Европейская экономическая комиссия
Комитет по внутреннему транспорту
**Всемирный форум для согласования правил
в области транспортных средств**
Рабочая группа по пассивной безопасности
Шестидесятая сессия

Женева, 13–16 декабря 2016 года

**Доклад Рабочей группы по пассивной безопасности
о работе ее шестидесятой сессии**
Содержание

Пункт 6.3.5.1 изменить следующим образом:

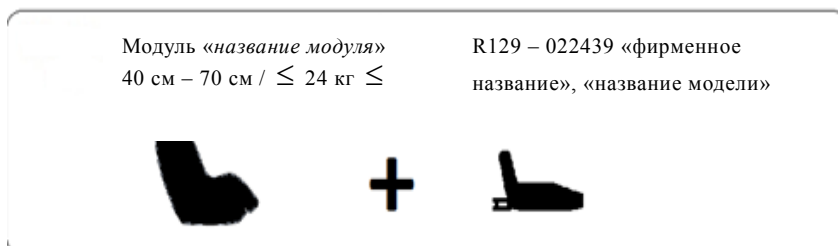
"6.3.5.1 Геометрические требования к опоре и ступне опоры

Опора, включая ее крепление к усовершенствованной детской удерживающей системе, и ступня опоры должны полностью вписываться в оценочный объем пространства для установки опоры (см. также рис. 1 и 2 в приложении 19 к настоящим Правилам), который характеризуется следующим образом:

- a) по ширине: двумя плоскостями, параллельными плоскости X'-Z' и разделенными расстоянием в 200 мм, с центром в точке отсчета;
- b) по длине: двумя плоскостями, параллельными плоскости Z'-Y' и расположенными на расстоянии 585 мм и 695 мм впереди точки отсчета по оси X'; и
- c) по высоте: плоскостью, параллельной плоскости X'-Y', расположенной на расстоянии 70 мм выше точки отсчета и измеряемой перпендикулярно плоскости X'-Y'. Жесткие нерегулируемые элементы не должны выступать за плоскость, параллельную плоскости X'-Y', расположенную на расстоянии 285 мм ниже точки отсчета и перпендикулярную плоскости X'-Y'.

Опора может выступать за пределы оценочного объема пространства для опоры при условии, что она остается в пределах объема соответствующего ФПДУС."
